Autorité environnementale

Avis délibéré de l'Autorité environnementale sur l'extension de la gare de Bordeaux Saint-Jean côté Belcier (33)

n°Ae: 2013-128

Figure 1 : Plan des parkings P2 et P3 (étude d'impact, page 206)

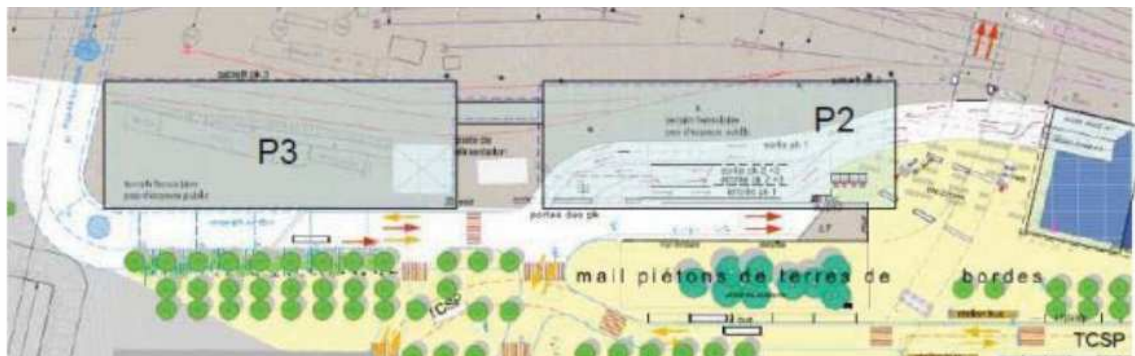
- la réalisation éventuelle (selon l'évolution de la demande en stationnement) du parking P3¹⁴ de 300 places également sans sous-sol, au sud et dans l'alignement du parking P2, le nombre précis de places et de niveaux de ce parking n'étant actuellement pas défini,

L'Ae recommande au maître d'ouvrage de préciser l'organisation du stationnement des deux-roues motorisés dans l'attente de la réalisation du parking P2.

Figure 2 : Localisation des accès aux parkings et fonctionnement de l'intermodalité du pôle d'échange (page 206 de l'étude d'impact)

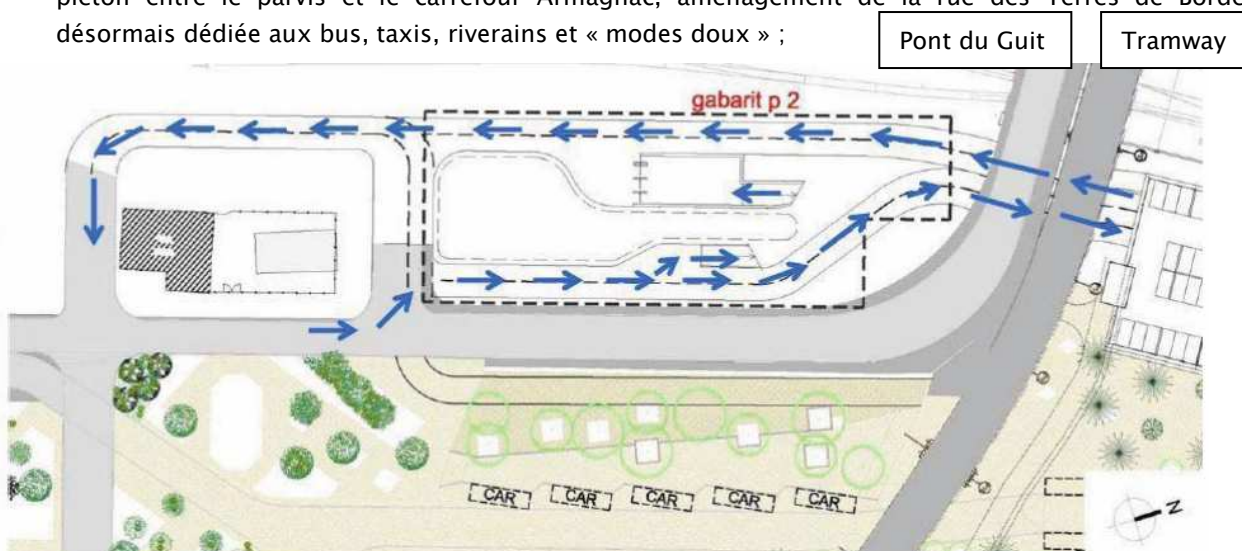
Selon les informations recueillies par les rapporteurs, aucune place de stationnement pour les deux-roues motorisés n'est prévue dans le parking P1 alors que du stationnement « sauvage » de ce type de véhicules est

Figure 4 : planning de chaque projet du programme

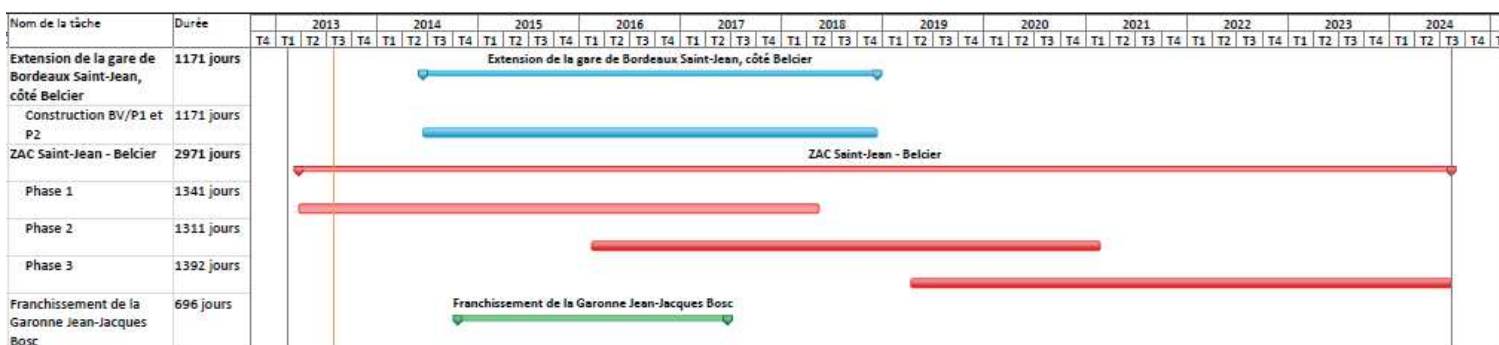
Les principaux enjeux identifiés sont les impacts dus aux travaux des différents projets du programme essentiellement sur la circulation et le stationnement. En phase exploitation, l'organisation des déplacements

dans le secteur pourrait être très largement modifiée du fait de la réalisation du programme d'ensemble (nouvelles voiries, nouveaux ponts, etc.).

L'Ae recommande de présenter une cartographie des évolutions attendues de trafic routier sur les différentes voiries ainsi que le maillage des circulations douces à proximité de la gare, du fait notamment de la réalisation du programme d'ensemble.
